2022년도 문화재위원회

제7차 건축문화재분과위원회 회의록

- ▣ 회의일시 : 2022. 7. 21(목), 13:00 ~ 17:00
- ▣ 장 소 : 안동그랜드호텔 세미나실
- ▣ 출석위원 : 정명섭, 이강민, 이경미, 이상종(성공), 이찬희,
전봉희, 정용재, 최장순
(이상 8명)
- ▣ 심의내용 및 의결사항 : 이하 자료와 같음

< 현지실사안 >

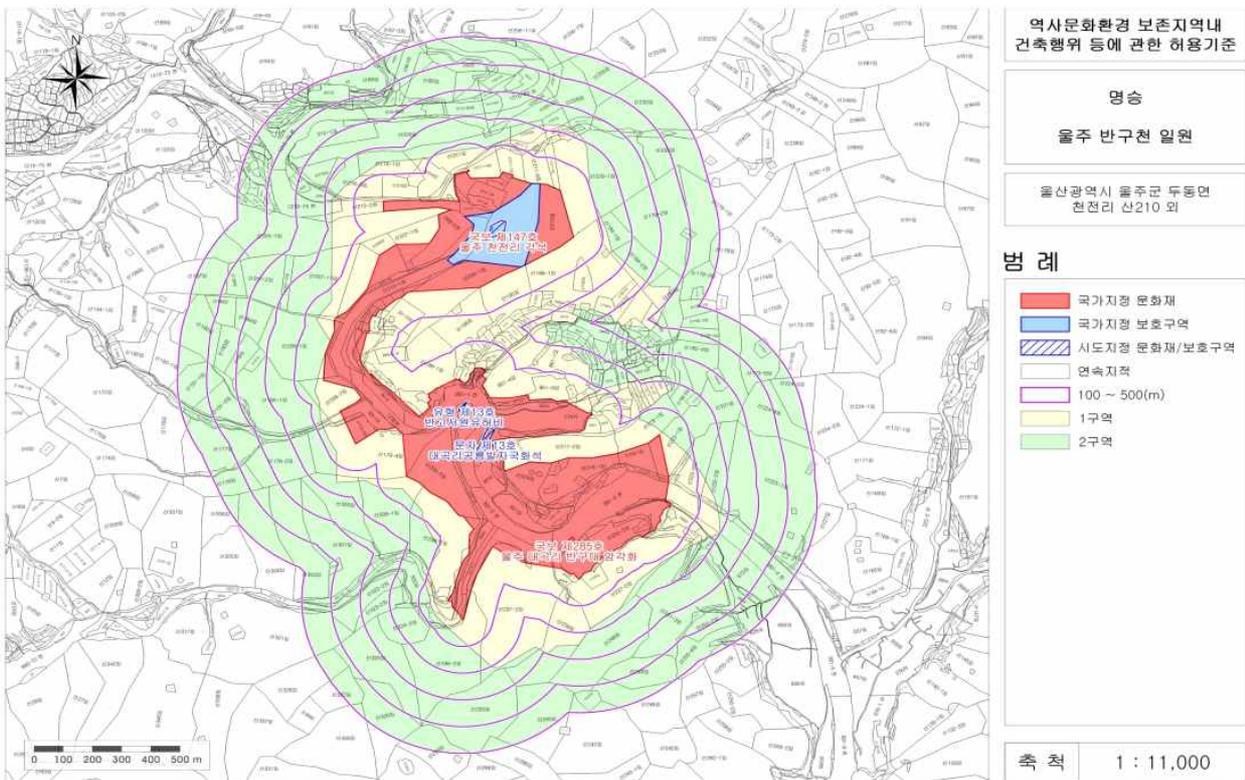
- (1) 관계전문가 현지조사 의견(2022.07.11.)
 - <○○○ 문화재위원 / 2022. 07. 11.>
 - ‘울주 대곡리 반구대 암각화’, ‘울주 천전리 각석’ 및 반구대 구역 등 명승 서쪽 지역의 계획안은 산 정상 능선 서쪽 사면을 경계로 1, 2구역으로 설정하면 경관에 미치는 영향은 최소화 되므로 큰 무리가 없을 것으로 판단함.
 - 대곡리 반구마을은 주요 핵심지역(반구대 암각화, 천전리 각석 등)에 500m

- 신청안은 ‘울주 반구천 일원’의 역사문화적 가치를 보존 될 수 있도록 원경, 근경, 중경을 고려한 방안으로 판단됨. 계획안의 서쪽 지정구역과 2구역이 연결된 경계지역은 역사문화환경 저해 우려되므로 충분한 버퍼존 설정이 필요함. 능선을 따라 1구역으로 보완 설정이 필요함.
- 대곡리 반구마을 지역은 명승 ‘울주 반구천 일원’과 능선으로 공간이 분리된 분지형 지형으로 주민의견을 수렴하여 1구역 설정된 지역을 2구역으로 변경하여도 무방한 것으로 판단됨. 향후, 건축물 높이 제한의 제시는 필요함

- 조건부가결
 - 현지조사 의견에 따라 시행하되, 공통사항의 재·개축을 개·보수로 조정함.
- 의결정족사항
 - 출석 8명 / 조건부가결 8명

< 당 초 >

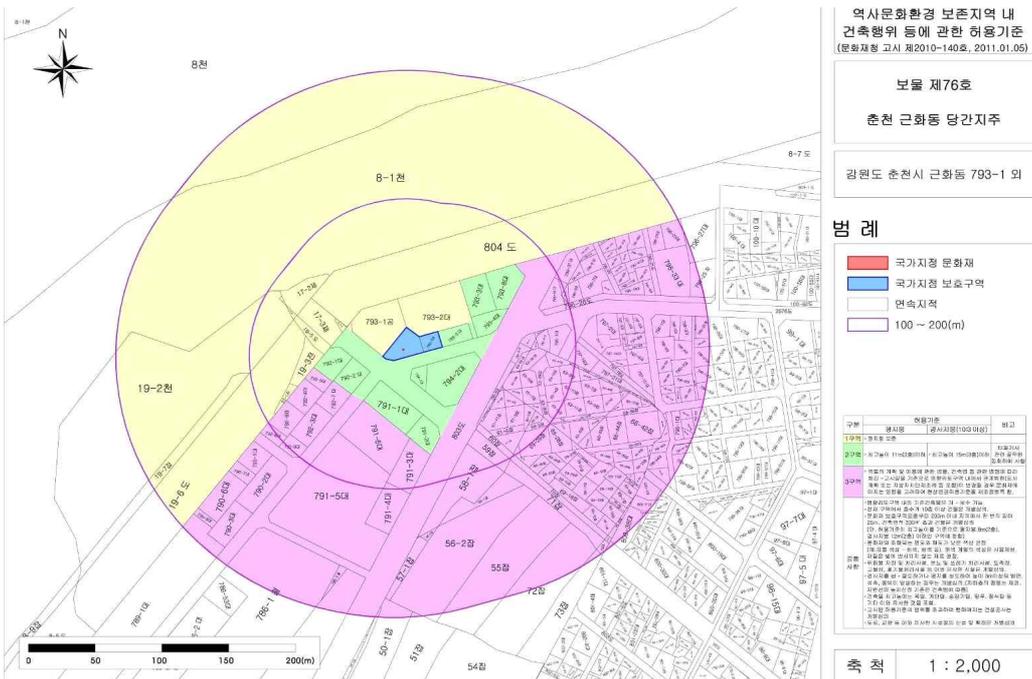
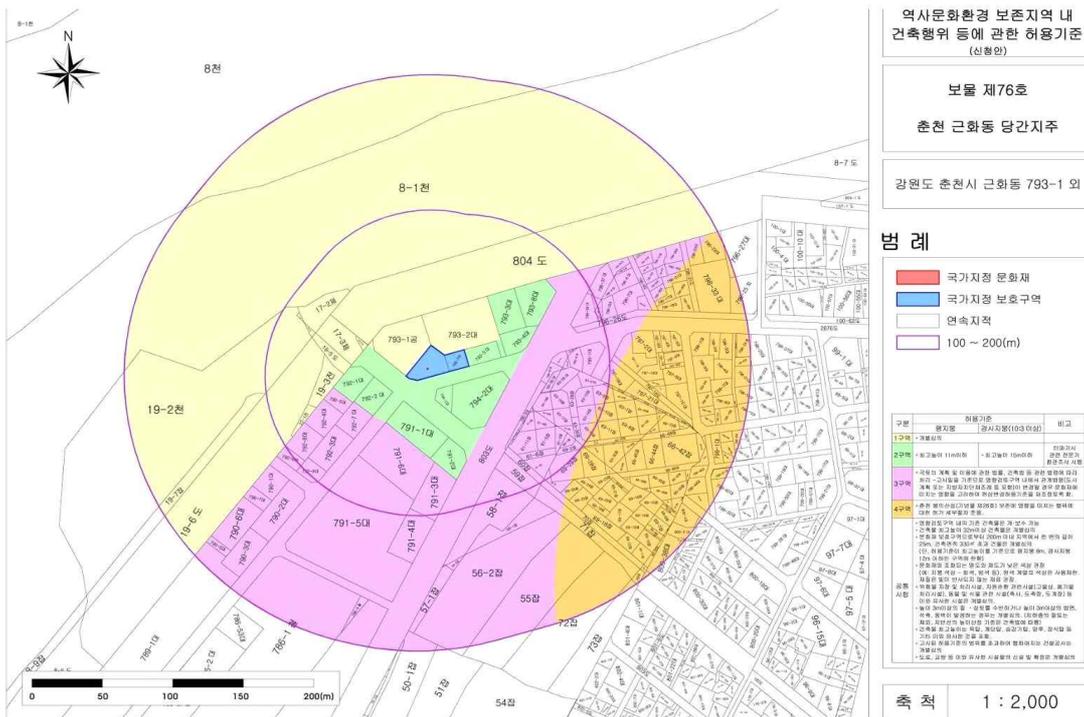
- 문화재 지정에 따라 문화재 주변 역사문화환경 보존을 위하여 현상변경 허용 기준을 마련하고 현지여건 등의 변화를 반영하여 조정하고자 하는 사항임.
- 동 사항은 ‘역사문화환경 보존지역 내 건축행위 등에 관한 허용기준 작성 지침’에 따른 주민의견수렴 기간(2021.09.09.~2021.09.30.(21일)) 동안 별도 의견이 없었음.

두공받침석 균열(서면)

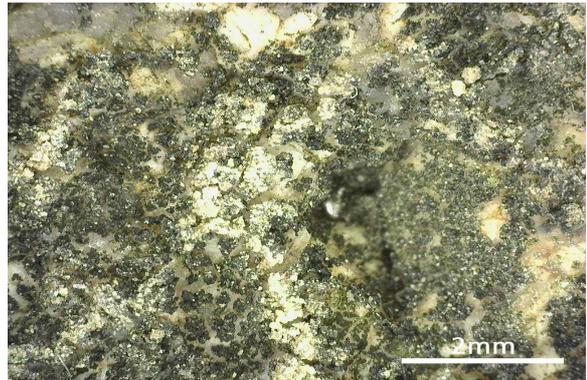
- 북서측 두공받침석의 균열은 경주지진('16.09.12.)을 전·후하여 서면뿐만 아니라 북면에서도 박리·박락과 균열이 확인되었음.
- 균열을 따라 내부공동이 발달하였기 때문에 대규모 박락 등 추가적인 손상이 우려됨.
- 또한 해당부분은 옥개석에서 지속적으로 유입된 수분으로 인해, 지의류 및 조류에 의한 생물풍화, 과거 보수재료에서 기인된 염 풍화 등 다양한 손상이 관찰됨.

종합결과 및 조치의견	
종합 결과 (등급)	<ul style="list-style-type: none"> ○ 석탑 서측면 북측 두공받침석의 박리·박락 및 균열에 대한 보존처리가 필요함 ○ 석탑 표면의 박리·박락, 입상분해, 지의류 서식에 대한 지속적인 모니터링이 요구됨 ○ 우천 시, 기단부 상부에 우수가 고이며 기단 내부로 침수가 발생되고 있어 이에 대한 상시적인 현장관리가 필요함('09년 수리범위 이외) ※ 석탑은 구조적으로 안정적으로 유지되고 있어 구조분야 점검은 종료하였음 <p>▶ 관리등급 : B등급(경미보수)</p>
조치 의견	<ul style="list-style-type: none"> ○ 석탑 서측면 북측 두공받침석의 박리·박락과 균열에 대한 보존처리가 필요함 ○ 옥개 상부 배수로를 주기적으로 청소하여 정상적으로 배수되도록 관리할 것

경주 석굴암 석굴 야차상 보존현황

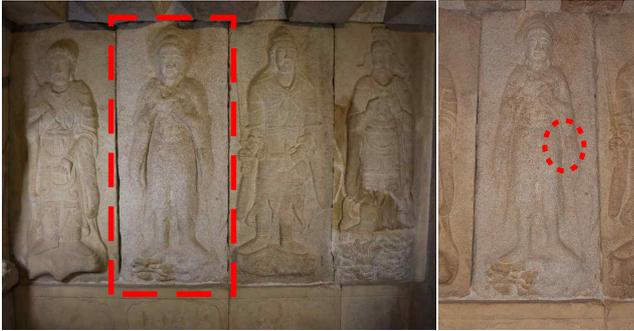
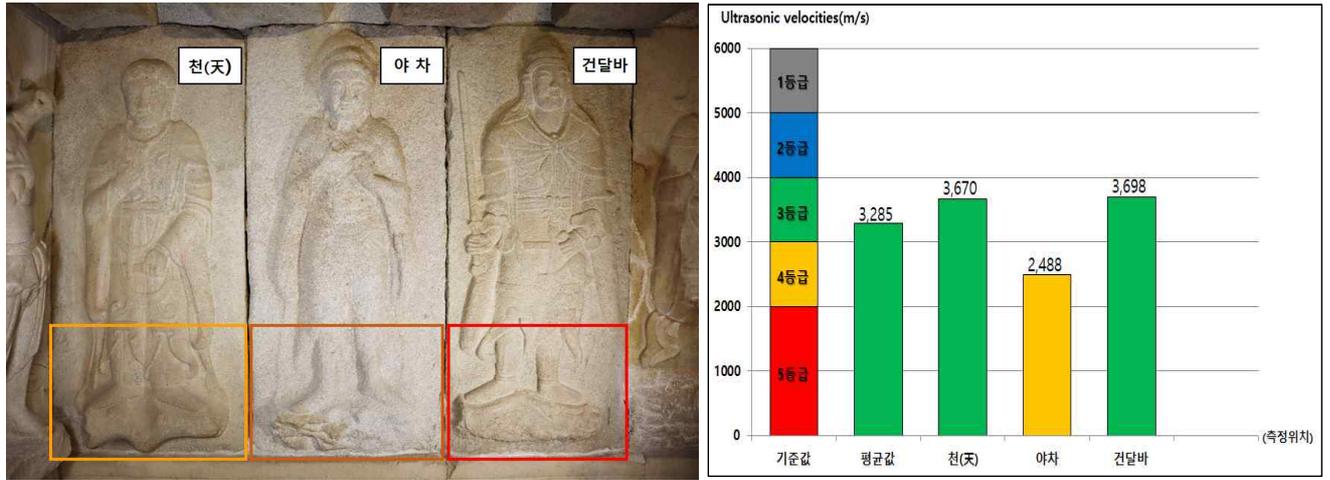
팔부신중 물성비교 - 초음파 측정결과(야차상이 풍화 4등급에 해당됨)

팔부신중 천과 야차의 표면상태 비교 - 야차상의 표면 광물질 탈락이 두드러짐

종합결과 및 조치의견	
종합 결과 (등급)	<ul style="list-style-type: none"> ○ 석굴암 내·외부, 공조실 돔 등의 균열부에서 추가적 변형은 없으며 안정적인 상태임 ○ 공조 설비에 의한 지반 전달 진동은 기준치 대비 미미한 상태를 유지하고 있음 ○ 일부 석재 균열(받침석) 및 박리·박락(야차상)에 대한 보존처리가 필요함 <p>▶ 관리등급 : B등급(경미보수)</p>
조치 의견	<ul style="list-style-type: none"> ○ 일부 석재 균열(벽면 부조 받침석) 및 박리(야차상)에 대한 보존처리가 필요함 ○ 공조설비 운용 및 장기 진동영향을 감안하여 설비 위치 변경에 대한 검토가 필요함
